☆☆製品ニュース☆☆

自動車精工株式会社

SRN700型セイコーラック
表面処理変更のお知らせ

セイコーラック SRN700普通型パーツリスト

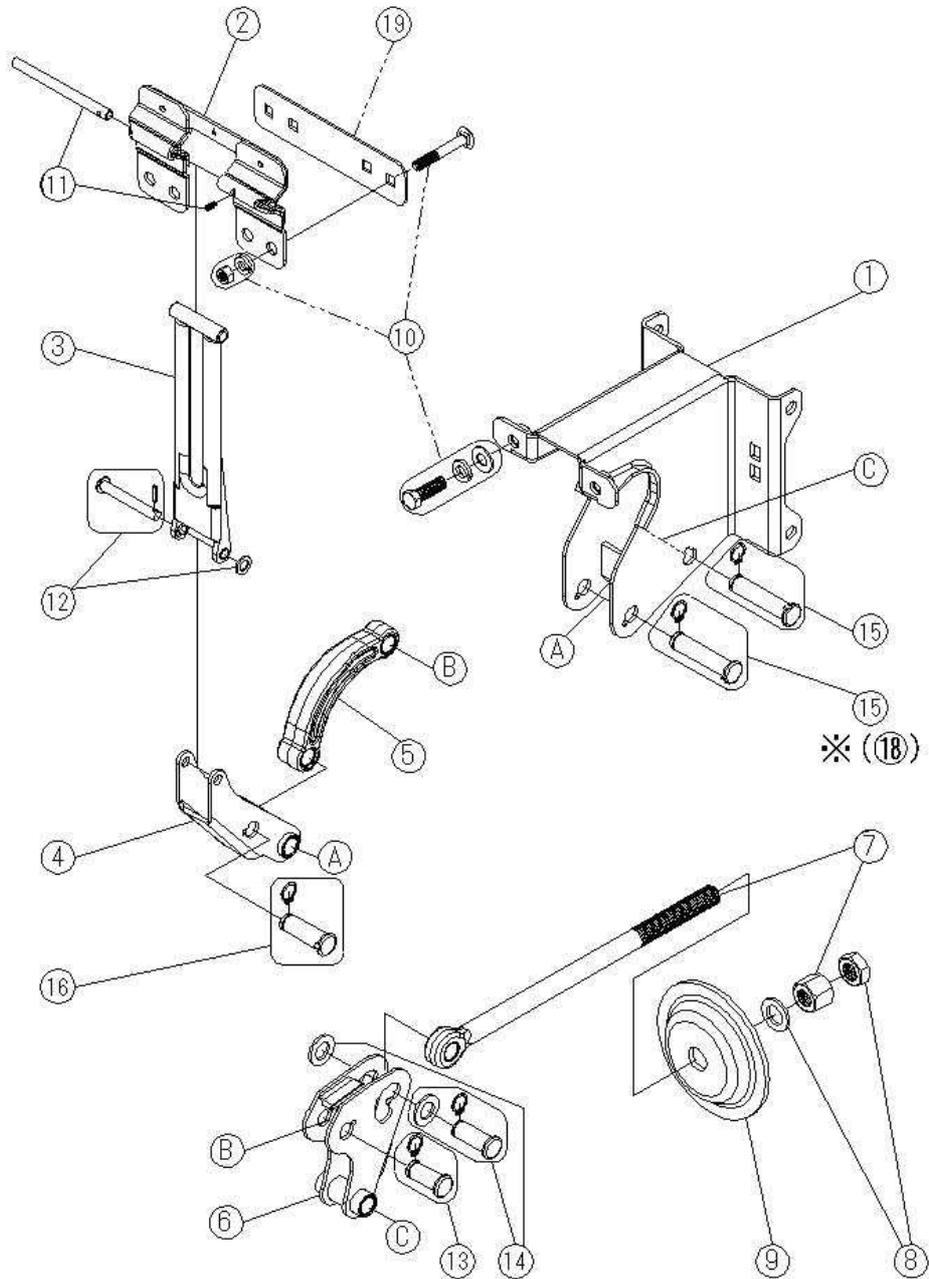
1. 変更点（詳細は別紙パーツリスト・部品表の通り）

- ・ピンの表面処理を三価クロメートメッキからジンロイ三価クロメートメッキとジオメットに変更致します。

部品No	品名	品番		変更点	
		変更前	変更後	変更前	変更後
⑪	ピンA Assy	SRN7-PNAF00-SUB	変更なし	三価クロメートメッキ	ジンロイ三価クロメート
⑫	ピンB Assy	SRN7-PNBF00-SUB	変更なし	三価クロメートメッキ	ジンロイ三価クロメート
⑬	ピンD Assy	SRN7-PNDF00-SUB	SRN7-PNDFJ0-SUB	三価クロメートメッキ	ジオメット
⑭	ピンE Assy	SRN7-PNEF00-SUB	SRN7-PNEFJ0-SUB	三価クロメートメッキ	ジオメット
⑮	ピンF Assy	SRN7-PNFF00-SUB	SRN7-PNFFJ0-SUB	三価クロメートメッキ	ジオメット
⑯	ピンH Assy	SRN7-PNHF00-SUB	SRN7-PNHFJ0-SUB	三価クロメートメッキ	ジオメット
⑦	調整ナット	NT10-162000	NT10-162001	三価クロメートメッキ	ジオメット
⑧	ロックナットセット	SRM-RNSF00	SRM-RNSFJ0	三価クロメートメッキ	ジオメット
⑩	本体取付ボルト	SRN7-HDSFK0	変更なし	三価クロメートメッキ	ジンロイ三価クロメート
⑩	アオリ取付ボルト	SRN7-HDSFA0	変更なし	三価クロメートメッキ	ジンロイ三価クロメート
